Mission régionale d'autorité environnementale

**Avis délibéré  
sur un projet de parc photovoltaïque  
à Misy-sur-Yonne (77)**

N° APJIF-2023-036  
en date du 02/08/2023

Le présent avis concerne le projet de parc photovoltaïque, situé à Misy-sur-Yonne (77), porté par la société Urba 484 et son étude d'impact, datée de décembre 2022. Il est émis dans le cadre d'une procédure de permis de construire.

Illustration 4: extrait de l'étude d'impact, raccordement envisagé sans que les conséquences de la réalisation de cette ligne électrique de 10 km soient appréhendées.

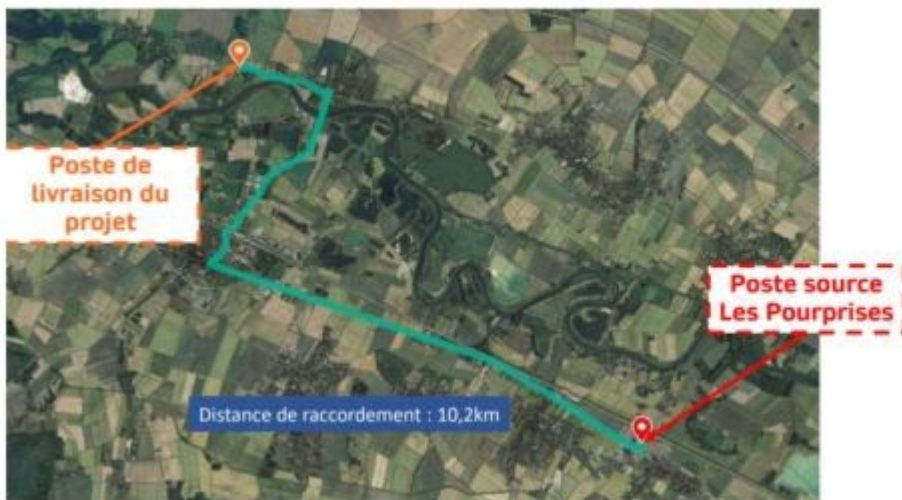
Par ailleurs, l'étude présentée ne comprend qu'une partie du projet puisque les lignes électriques nécessaires au raccordement du site au réseau constituent une composante du projet qui n'est pas présentée. Or, l'article L122-1 du code de l'environnement précise : « Lorsqu'un projet est constitué de plusieurs travaux, installations, ouvrages ou autres interventions dans le milieu naturel ou le paysage, il doit être **appréhendé dans son ensemble**, y compris en cas de fractionnement dans le temps et dans l'espace et en cas de multiplicité de maîtres d'ouvrage, afin que ses incidences sur l'environnement soient évaluées dans leur globalité ». Si le dossier mentionne bien le besoin de raccordement et sa distance approximative (10,2 km), il ne mentionne pas le tracé retenu et les incidences des travaux sur l'environnement.

**(1) L'Autorité environnementale recommande de compléter l'étude d'impact par l'évaluation de la composante du projet qu'est le raccordement du site au réseau électrique.**
